東海第二発電所 審査資料	
資料番号	CVRD-1-003 改6
提出年月日	2021年10月21日

東海第二発電所 圧縮減容装置の設置 審査会合における指摘事項の回答

2021年10月21日
日本原子力発電株式会社

[指摘事項]

第1図 固体廃棄物処理系統概要図

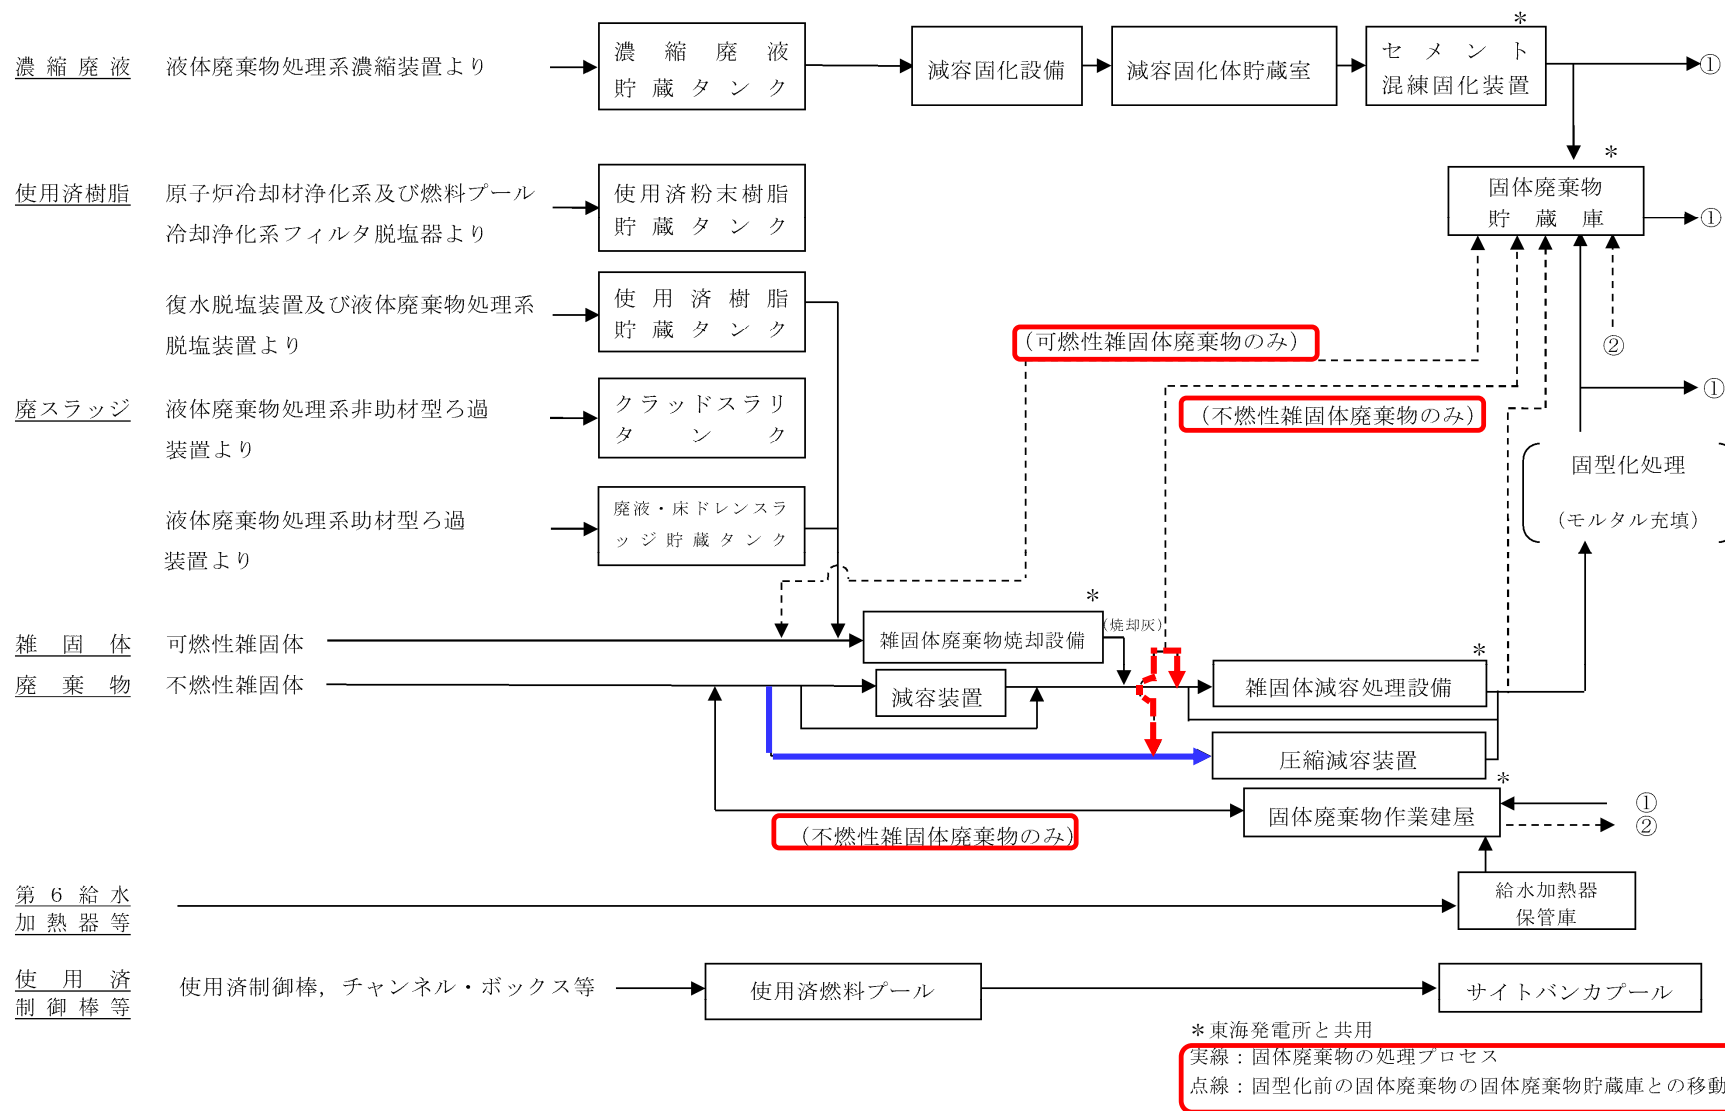
- 固体廃棄物処理系統概要図について第993回審査会合で示した図から第1図のとおり変更(青線)及び記載の適正化(赤線)を行う。

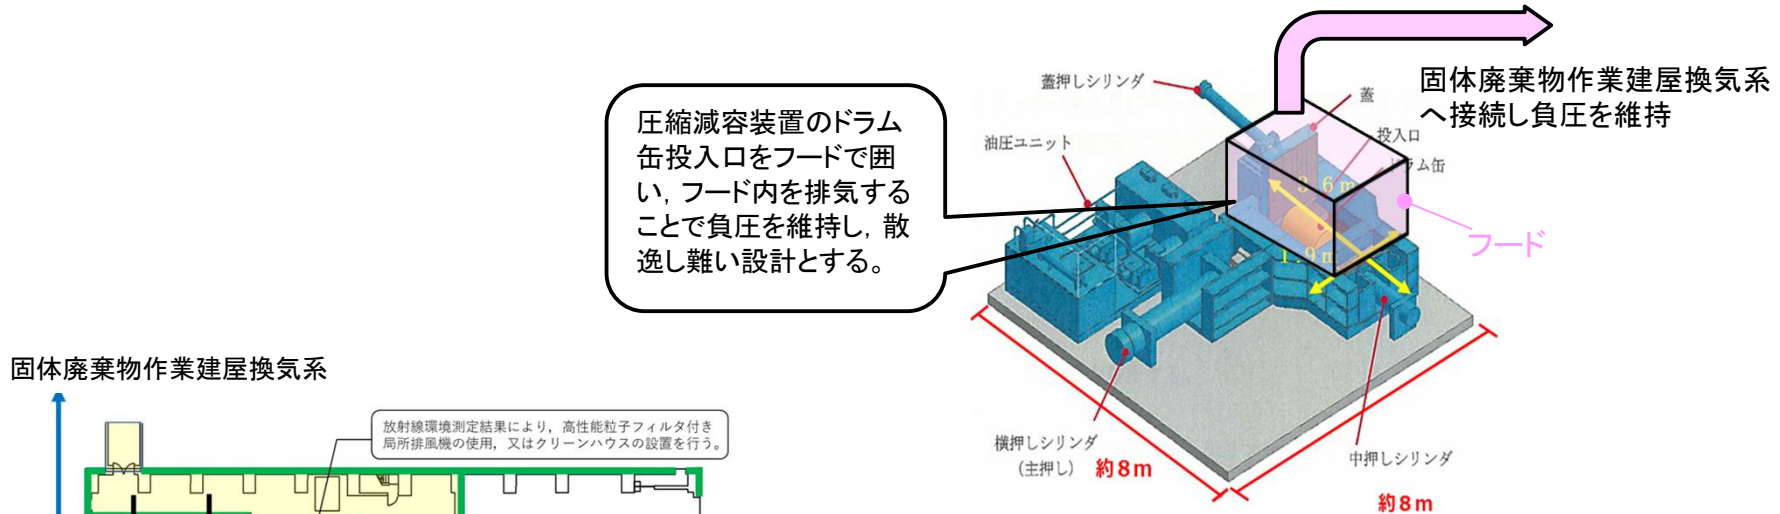
- 既許可では、固体廃棄物作業建屋内の仕分け・切断作業エリアは、不燃性雑固体廃棄物の仕分け・切断を約6,000本/年行うことが可能な設計としている。
- 圧縮減容装置は、固体廃棄物作業建屋の仕分け・切断作業エリア内に新たに設ける「圧縮減容処理エリア」に設置し、圧縮減容装置を設置したとしても、仕分け・切断作業エリアにおける仕分け・切断作業に必要な床面積を十分に確保でき、既許可における不燃性雑固体廃棄物の処理能力に影響を与えない設計とする。(第27-1,2図)。
- また、圧縮減容装置の配置は、仕分け・切断作業エリアで実施する第6給水加熱器等の仕分け・切断を問題なく行えるよう、作業エリア配分を考慮した設計とする。

第27-4図 変更後の放射性物質が散逸し難い設計(フードのイメージ)

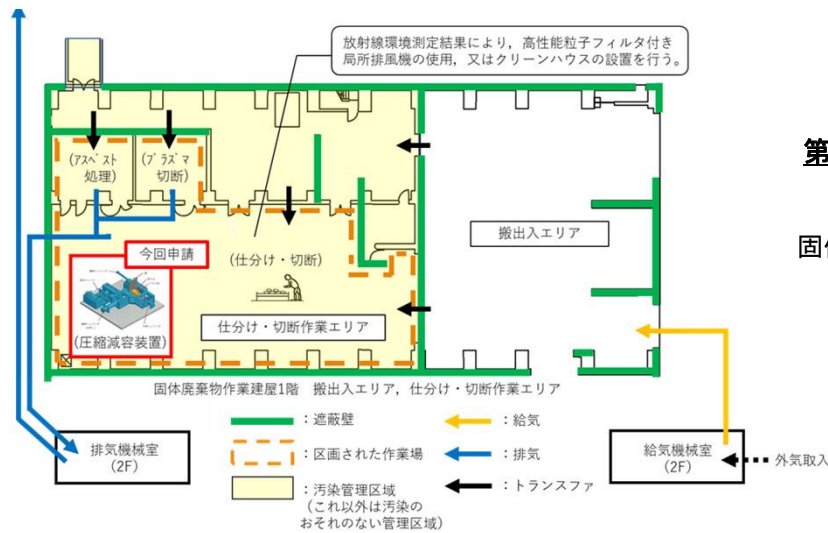
- 第993回審査会合における設置許可基準規則第27条第1項第3号※1に適合するための設計方針の説明において,固体廃棄物作業建屋内の換気設備が設置され,区画外に放射性物質が散逸し難い仕分け・切断作業エリアの区画された作業場内に設置する設計としていた。(第27-3図)
- しかし,基準要求である「放射性廃棄物を処理する過程において放射性物質が散逸し難いもの」を踏まえ,圧縮減容装置による圧縮減容時に放射性物質が散逸し難いものとするよう,圧縮減容装置のドラム缶投入口をフードで囲い,フード内の負圧を維持し,固体廃棄物作業建屋換気系により排気する設計方針に変更することとした。(第27-4図)
- また,仕分け・切断作業エリアは,仕分け・切断作業を行う際には,可搬型の高性能粒子フィルタ付き局所排風機を使用し汚染拡大防止措置を図るとともに,圧縮減容装置の設置後においても,壁,天井,扉により区画された範囲の負圧性能や換気能力を維持することにより,放射性物質が散逸し難い設計とする。(第27-5図)

- ・圧縮減容装置は,ドラム缶投入口をフードで囲い,フード内を排気することで,処理する過程において放射性物質が散逸し難い設計とする。
- ・また,仕分け・切断作業エリア内の作業場は,当該作業場内を排気することで,処理する過程において放射性物質が散逸し難い設計とする。
